FORMULARZ AUDYTU BRD		Arkusz 1
Audytor	Joanna Wachnicka	
Data, Godzina	17.08.2016 11:00	
Pogoda	Słonecznie

METRYKA WEDŁUG INWENTARYZACJI			
NR PRZEJŚCIA	1276		
DZIELNICA	Ochota	KATEGORIA	Ochota
ULICA	Białobrzaska	LICZBA PASÓW	1
SKRZYŻOWANIE ZJAZD	Opaczewska		
OPIS	przez Opaczewską NE

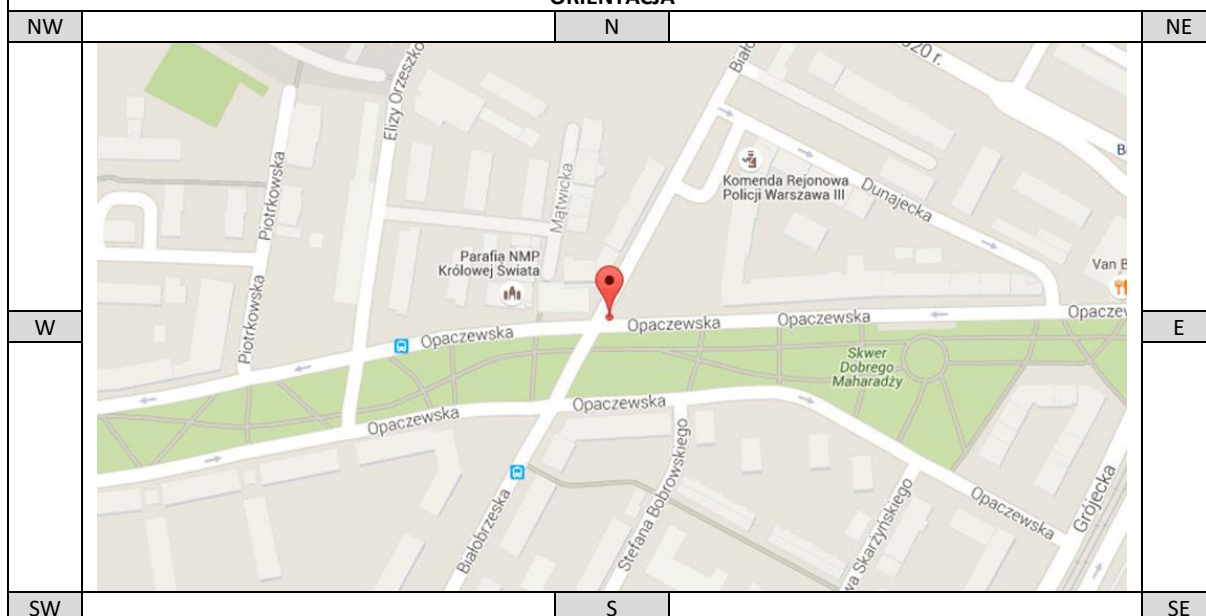
1. Przejście dla pieszych jest bardzo długie, bo ma aż 12 metrów długości. Przejście znajduje się na wlocie ulicy jednokierunkowej i nie ma potrzeby by było aż tak długie. Pieszy ma długi odcinek do przejścia z jednej strony jezdni na drugą. Ponieważ jezdnia ul. Opaczewskiej jest za szeroka, pojazdy parkują na niej przy krawężniku ograniczając widoczność.

2. Przejście należy odsunąć od krawędzi jezdni drogi nadrzędnej. Dzięki temu samochód oczekujący na wjazd na skrzyżowanie nie będzie stał na przejściu dla pieszych. Ponadto obecnie mogą się ustawić nawet 3 samochody na wyjeździe, ograniczając sobie wzajemnie widoczność.

3. Na przejściu nie zauważono żadnych ścieków przykrawężnikowych a w jego sąsiedztwie wpustów. Ewentualne zbieranie się wody na przejściu może powodować oblodzenie w miesiącach zimowych i stanowić zagrożenie dla pieszych.

4. po lewej stronie przejścia nie ma płytek prowadzących.

Rekomenduje się zmniejszenie szerokości przejścia a na jezdni wydzielenie miejsc postojowych w odległości zapewniającej odpowiednią widoczność. Jednocześnie należy wyeliminować parkowanie w bezpośrednim sąsiedztwie przejścia dla pieszych za pomocą np. krawężników i słupków, czy klombów kwiatów (lecz nie za wysokich z uwagi na widoczność).

Odsunięcie przejścia skróci je. co jak wspomniano wcześniej jest istotne.

Należy zweryfikować, czy na przejściu nie zbiera się woda i w razie potrzeby zapewnić prawidłowe odwodnienie.

Zaleca się uzupełnienie tych elementów w tym miejscu.
